第14回 耳川水系総合土砂管理に関する評価・改善委員会

問題・課題評価資料【ダム領域】

令和7年7月28日

図9-9 ダム貯水池の堆砂形状（大内原ダム）

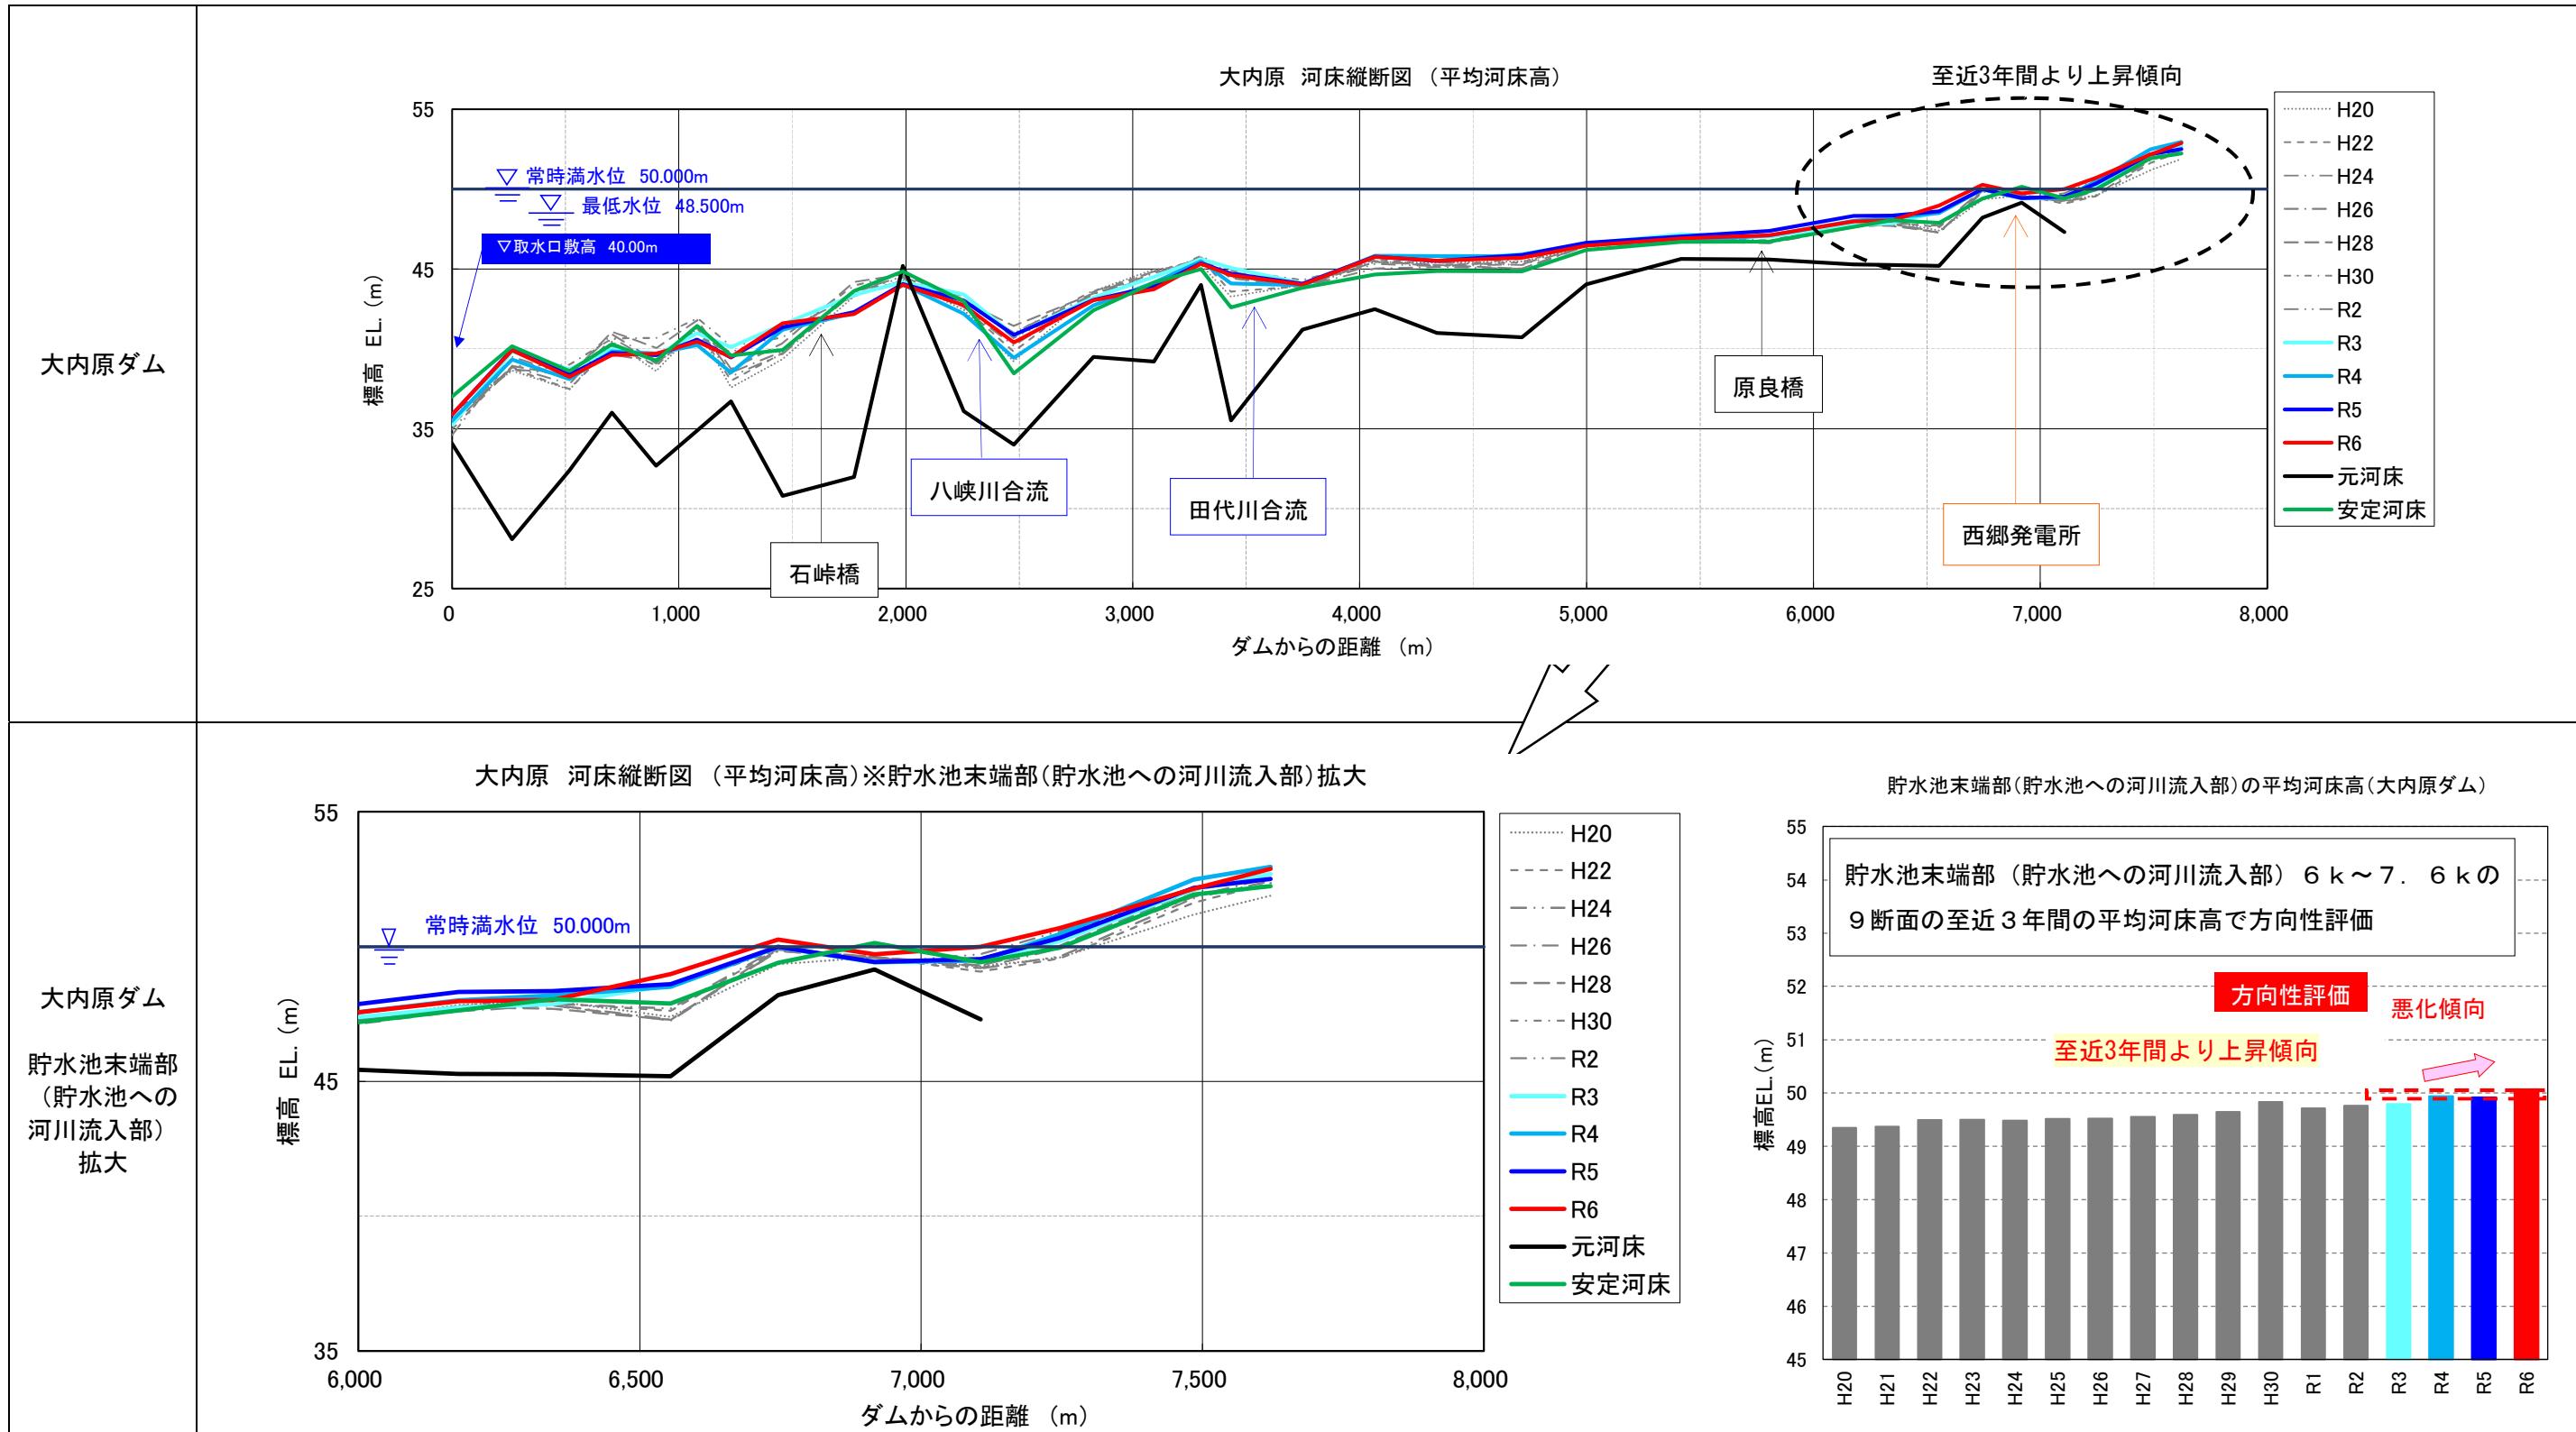
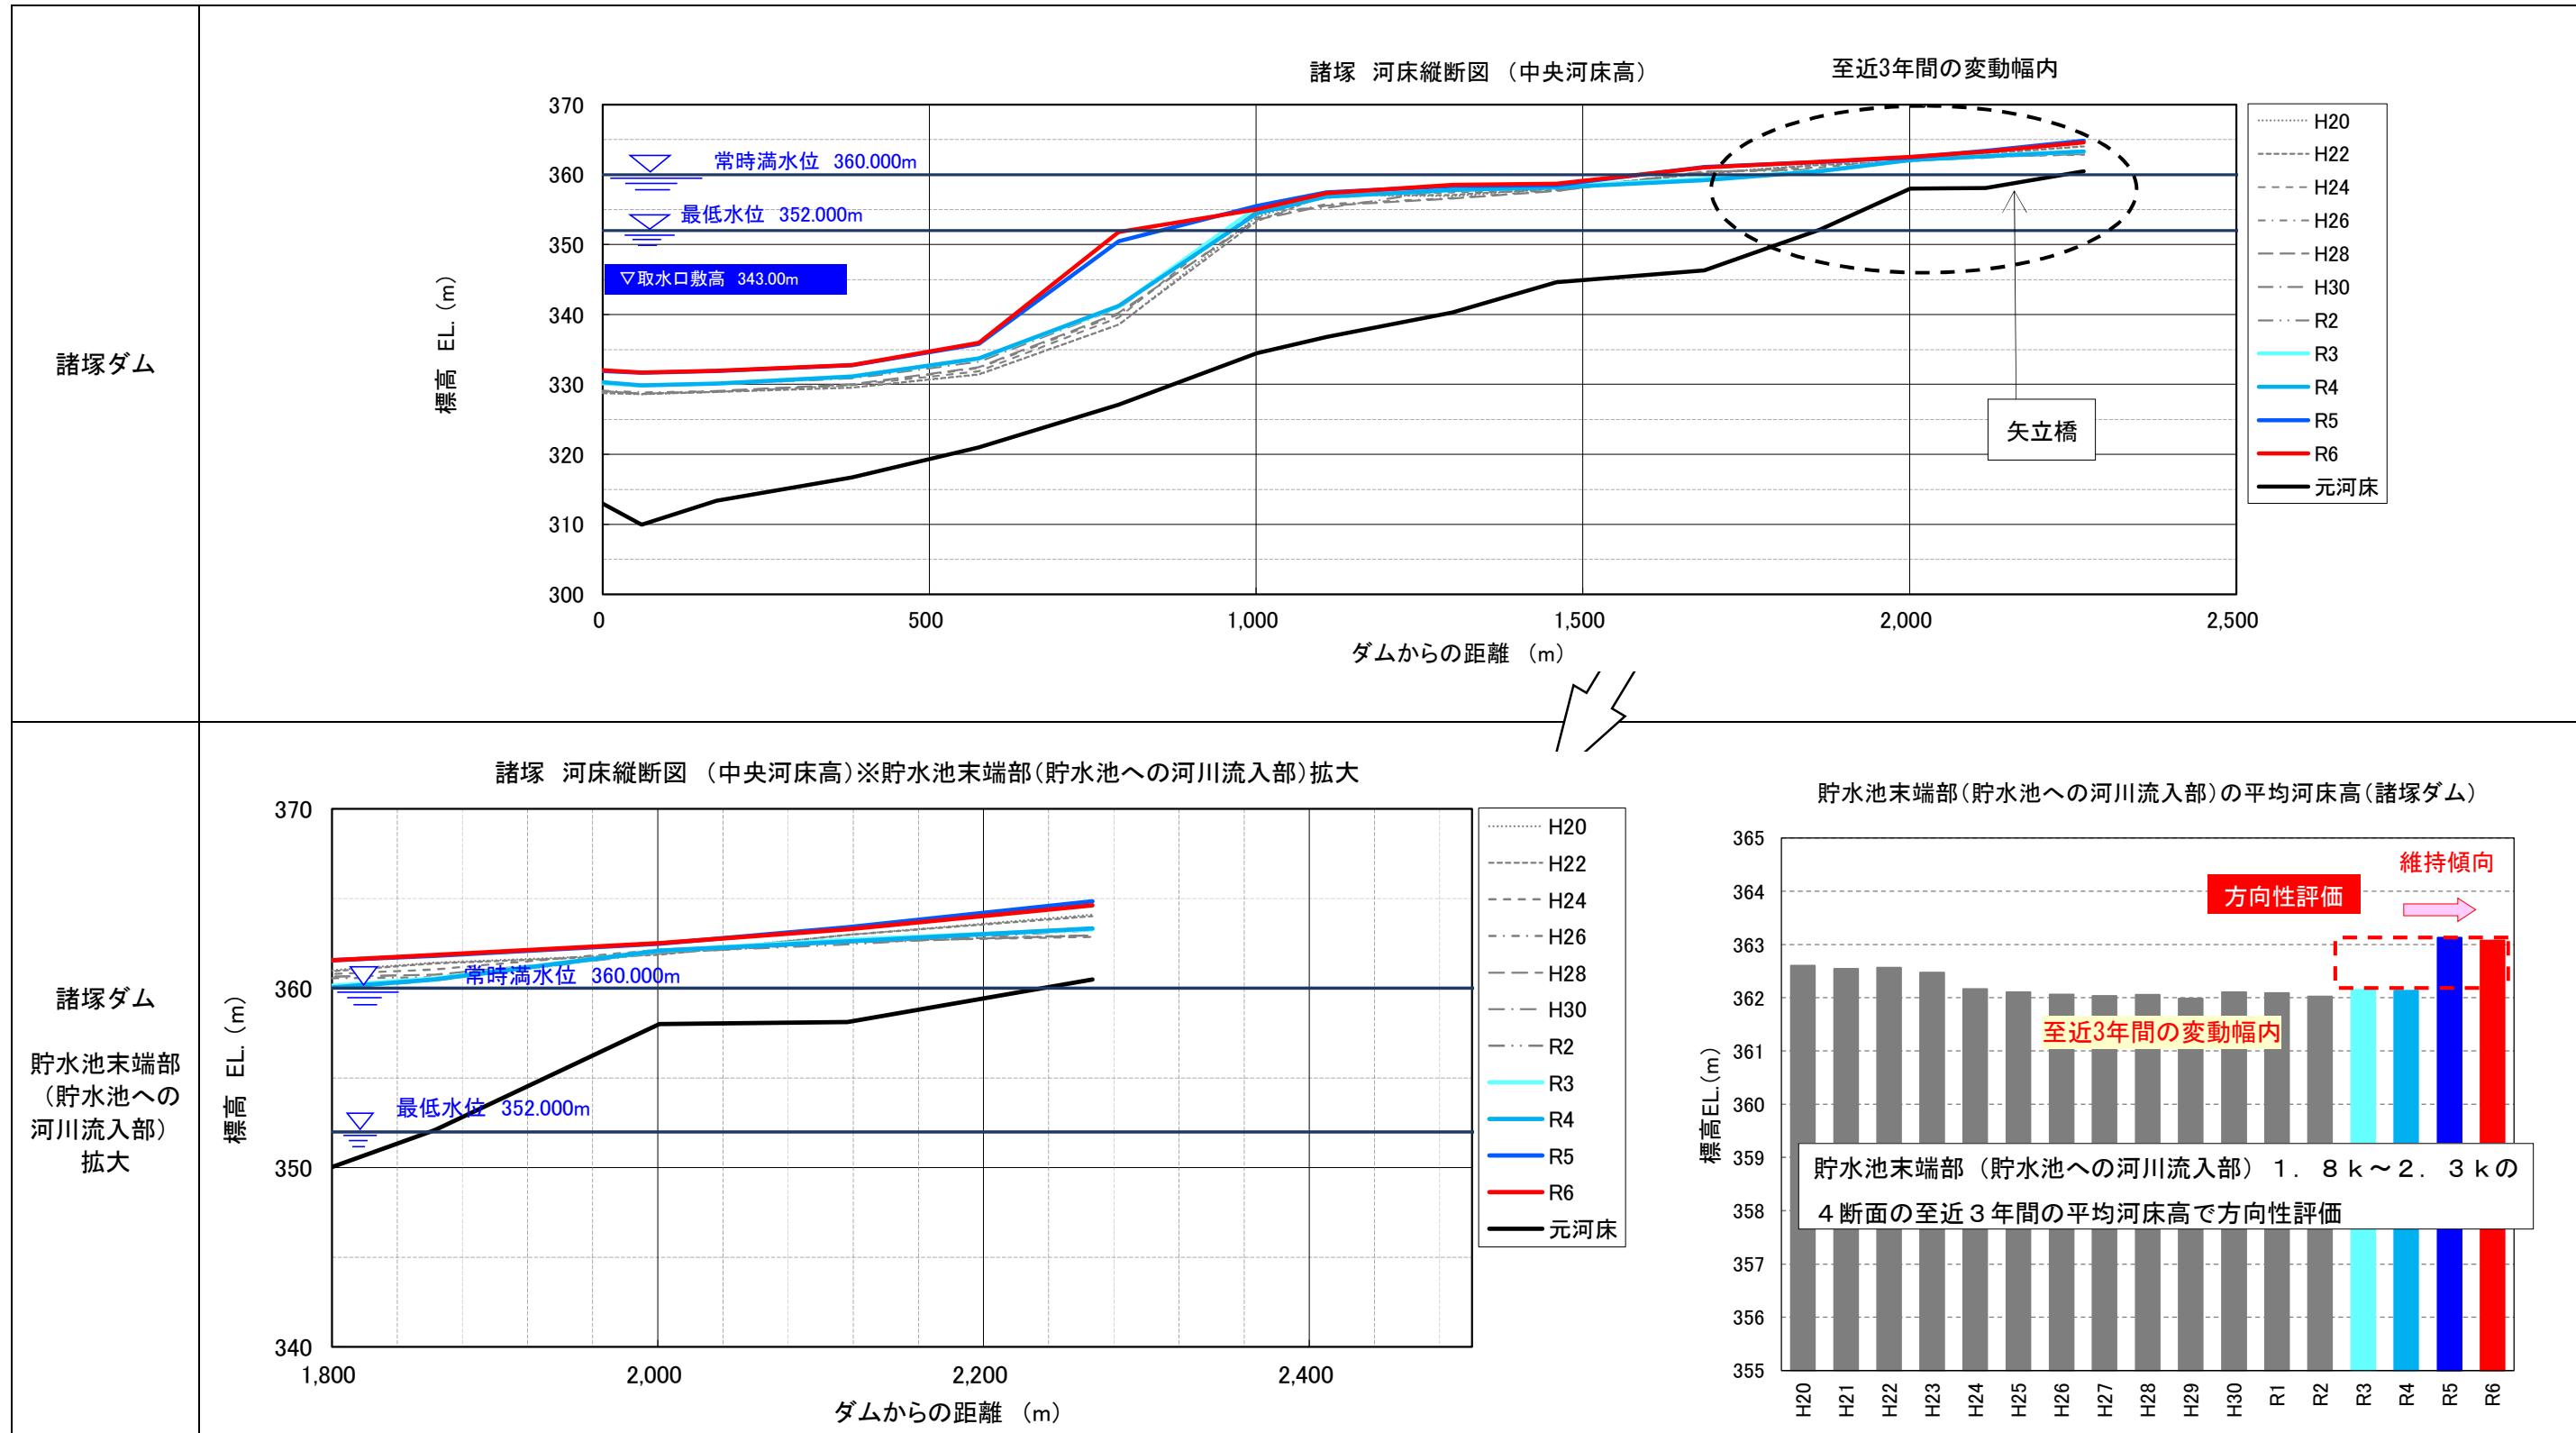
領域	総合土砂管理上の問題・課題	モニタリング項目	説明頁	主従関係	ワーキング時点での事務局案					ワーキンググループの評価				
					評価結果の概要		個別評価		総合評価	事務局案に対する意見等		個別評価※1		評価※2
							方向性	状態				方向性	状態	
ダム領域	(9)貯水池末端部(貯水池への河川流入部)治水安全度	12.ダム堆砂	2		ダム貯水池末端部(貯水池への河川流入部)の河床高は、至近3年間と比較すると、「悪化傾向」と評価される。状態は、背水の影響はみられないことから、「普通状態」と評価される。	C	b	×	【ダム領域目標】 土砂移動の連続性を回復させ、ダムの適切な運用・管理により川の機能の再生を目指す。 【ダム領域評価:『△』】 【評価コメント】 令和6年度は、ダム堆砂(貯水池末端部)、水質、漁獲量(内水面)に関して「悪化傾向」、また、ダム堆砂(利水容量)、水質、ヒアリング(漁獲量(内水面)、河床材料)に関して「悪い状態」の評価があつたが、その他の項目は概ね「普通状態」が維持されていることから、ダム領域は総合的に「△」と評価される。	背水の影響によらず、各ダム末端や河岸に土砂がたまつた状態がある。 →委員から頂いた意見を基に一部評価を修正(状態評価:b→c)	C	c	×	×

②状態：上椎葉ダム、岩屋戸ダム、塚原ダム、西郷ダム、大内原ダム、諸塚ダムとともに、貯水池末端部（貯水池への河川流入部）の堆砂による背水被害は確認されなかったが、WGで各ダム末端や河岸に土砂がたまつた状態がある意見より、状態は「悪い状態」と評価される。【評価結果：c】
